变更前

明溪县公安局枫溪派出所建设项目

一层平面图

变更后

一层平面图 1:100 ±0.000

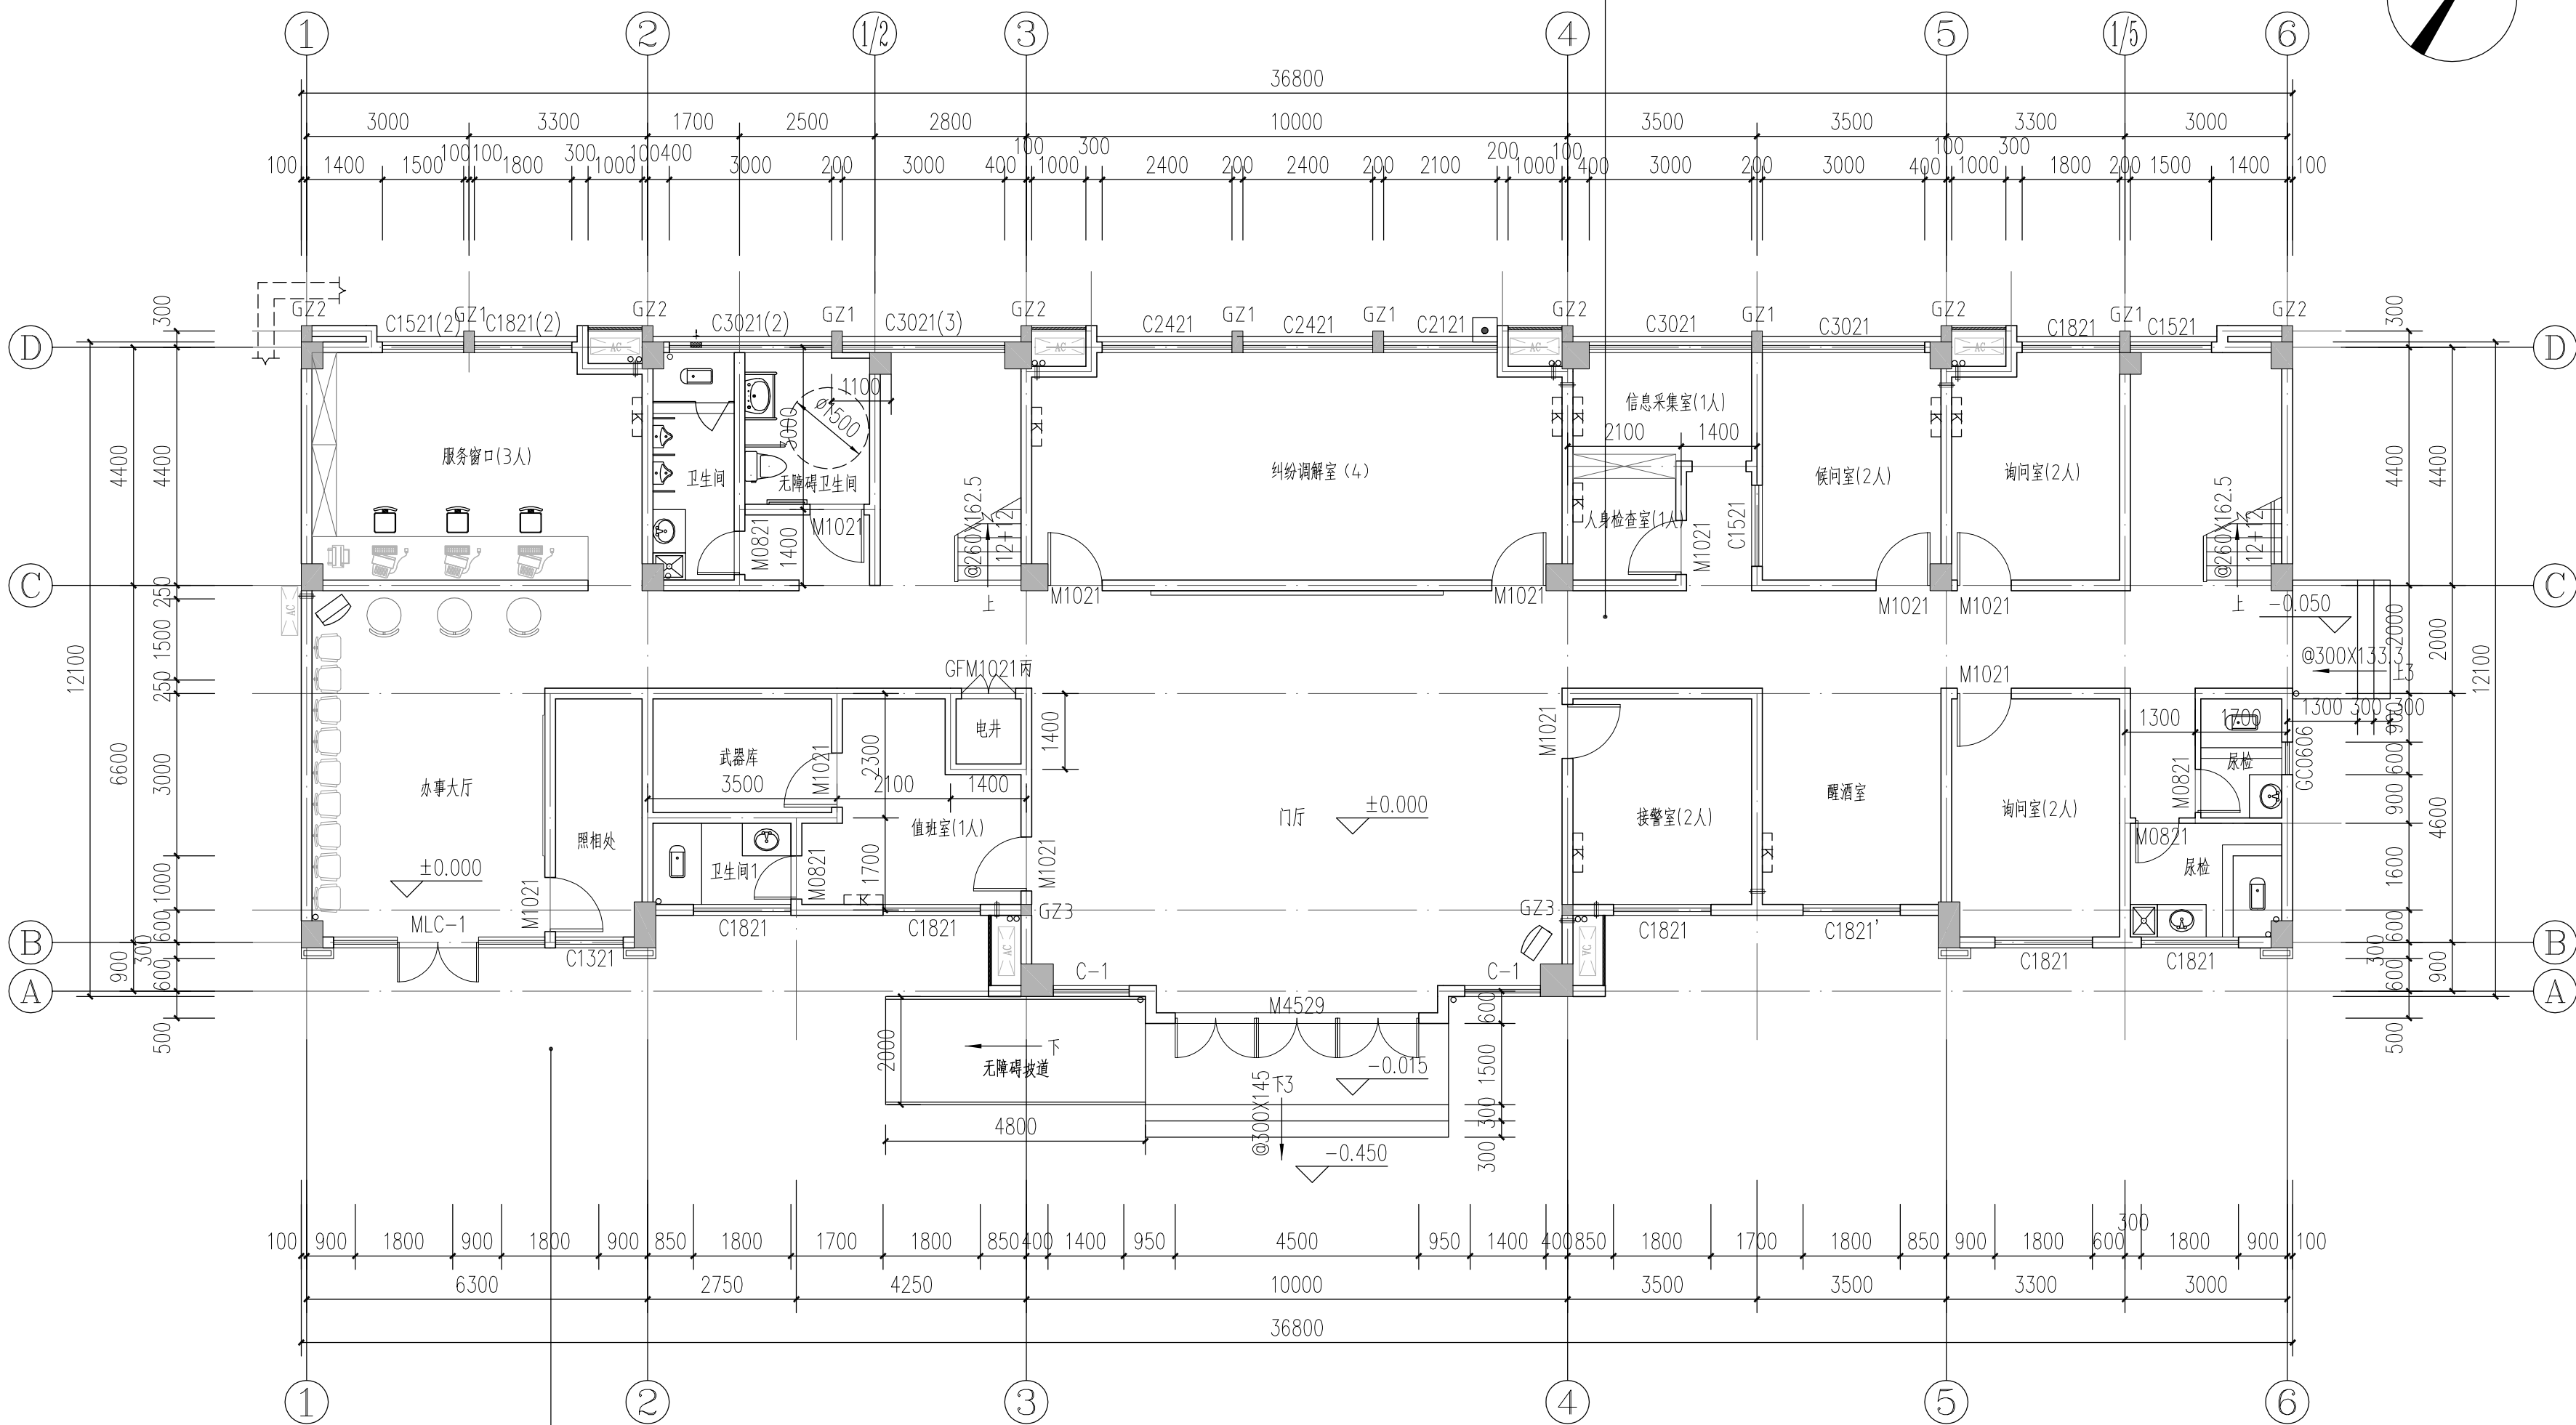
根据业主要求取消平开门

根据业主要求室外台阶取消
